ARPAT - AREA VASTA COSTA - Dipartimento di Pisa - Settore Supporto tecnico

Oggetto: PAUR Dlgs. 152/2006 art. 27-bis e L.R. 10/2010 art. 73-bis relativamente al progetto "Recupero volumetrico delle aree interne al comparto ecologico ubicato in loc. Gello di Pontedera (PI), mediante la costruzione di un nuovo lotto di ampliamento della discarica per rifiuti speciali non pericolosi", nel Comune di Pontedera (PI). Proponente: ECOFOR SERVICE SpA. - CdS Febbraio 2025

Rete monitoraggio inclinometrico (da documentazione).

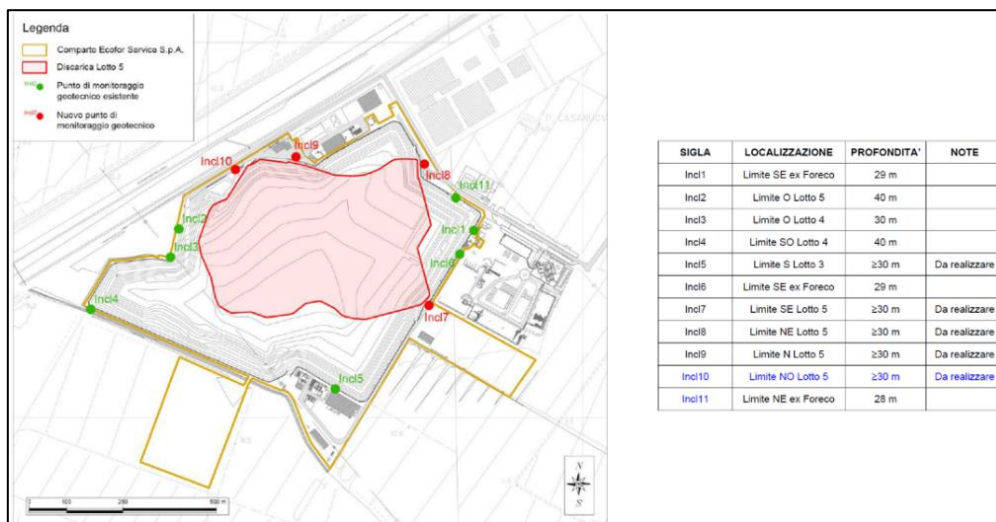
- Il monitoraggio geotecnico sarà previsto su una rete di n. 11 inclinometri generalmente spinti almeno fino a profondità pari a circa 30 m, rispetto alla quota del piano campagna. Con il progetto LOTTO 5 in particolare è prevista l'installazione di quattro nuovi inclinometri, denominati rispettivamente Incl7, Incl8, Incl9 e Incl10. È stato rinominato il manufatto Incl2, a servizio della discarica ex Foreco, con la sigla Incl11, per distinguerlo dall'omonimo già presente nella rete di monitoraggio della discarica Ecofor Service.

Piano di campionamento di qualità dell'aria (da documentazione).

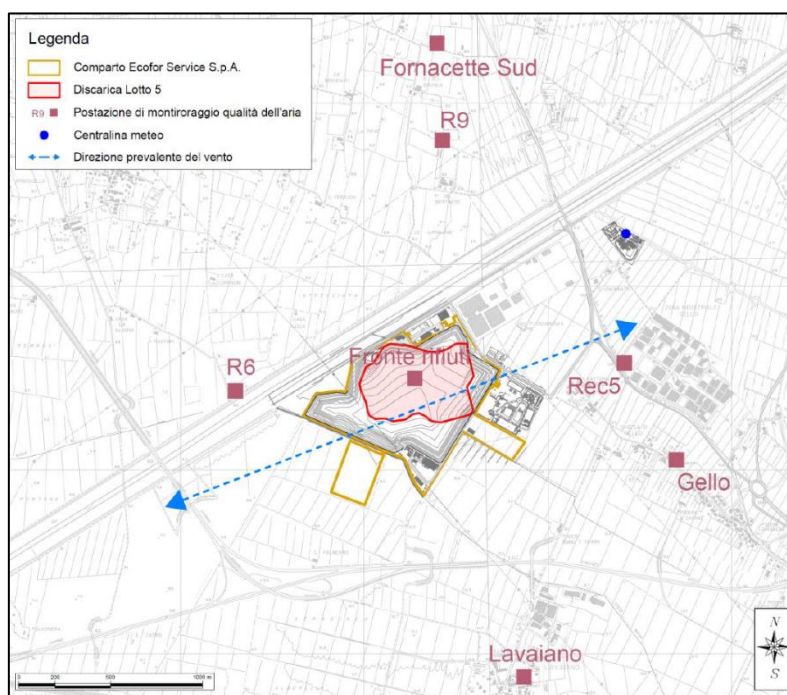
- Il piano di monitoraggio della qualità dell'aria è stato integrato con il punto di campionamento Rec5, localizzato ad ovest dell'impianto. Su questo punto e presso il recettore R6, è prevista l'esecuzione di specifiche campagne di analisi delle concentrazioni giornaliere di PM10, da svolgersi con frequenza pari a due settimane a stagione, ovvero annualmente in circa 56 giorni.

Ubicazione punti di monitoraggio acque sotterranee (da documentazione).

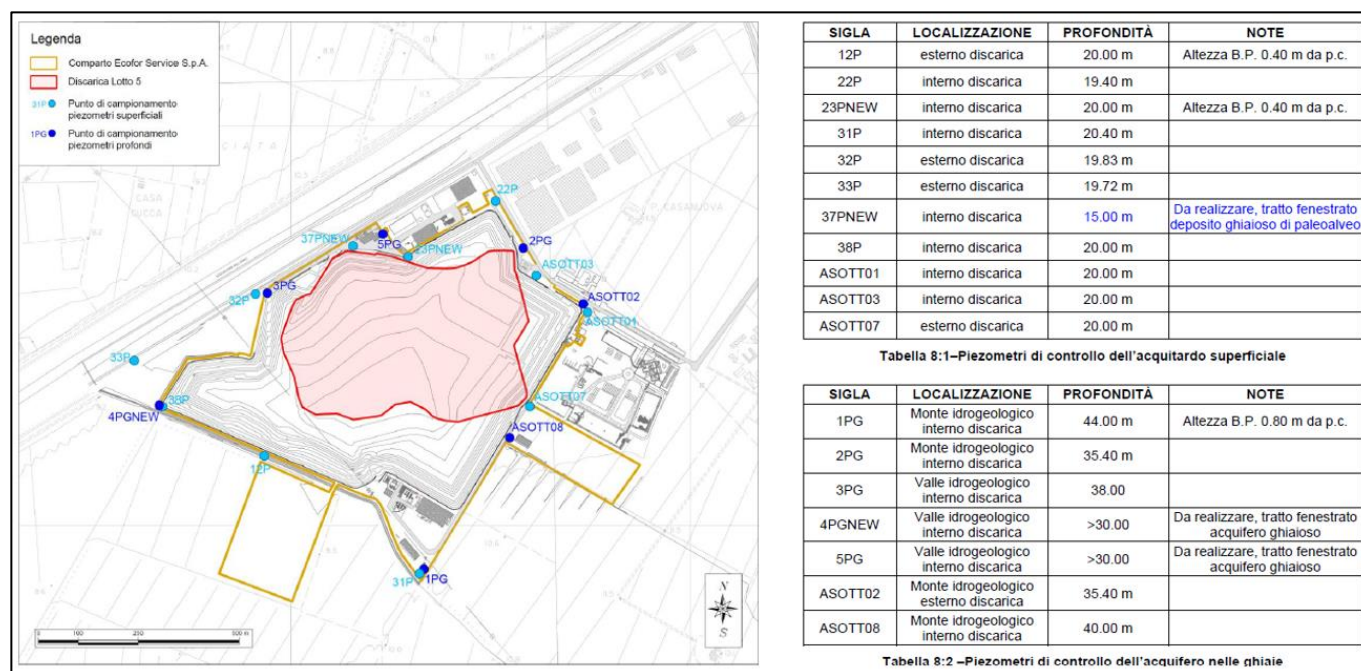
- Nella porzione Nord del comparto, esternamente alle aree di sviluppo del LOTTO 5 di ampliamento, è stata individuata la presenza di un deposito ghiaioso di origine fluviale, posto alla profondità di circa 10.0 m dal p.c. attuale, la cui geometria e caratteri granulometrici, hanno portato ad interpretare come un deposito di alveo fluviale di un corso d'acqua a carattere meandriforme ("paleoalveo"). E 'previsto il completamento della rete di monitoraggio delle acque sotterranee mediante l'installazione di un piezometro (37PNEW) che permetta di monitorare lo stato qualitativo delle acque sotterranee per questa specifica facies della successione sedimentaria più superficiale, dotata di una maggiore permeabilità. Per tale manufatto è previsto un periodo di osservazione di tre anni; al fine di raccogliere dati sufficienti per valutarne le caratteristiche geochimiche ed idrogeologiche, oltre ad osservarne l'eventuale variabilità stagionale. Al termine di tale periodo verrà trasmessa dalla parte una proposta di modifica del PMC, contenente i LG ed LC determinati per tale piezometro.

Il monitoraggio delle acque sotterranee sarà quindi previsto su una rete di n. 18 piezometri, di cui n. 10 profondi circa 20 m, realizzati all'interno dell'acquitarso superficiale, n. 1 profondo circa 15 m, che permetterà di intercettare i depositi prevalentemente ghiaioso-sabbiosi di paleoalveo (37PNEW), e n. 7 profondi oltre 30 m che vanno ad intercettare la falda artesianica collocata nella formazione ghiaiosa denominata "Conglomerati dell'Arno e del Serchio da Bientina".
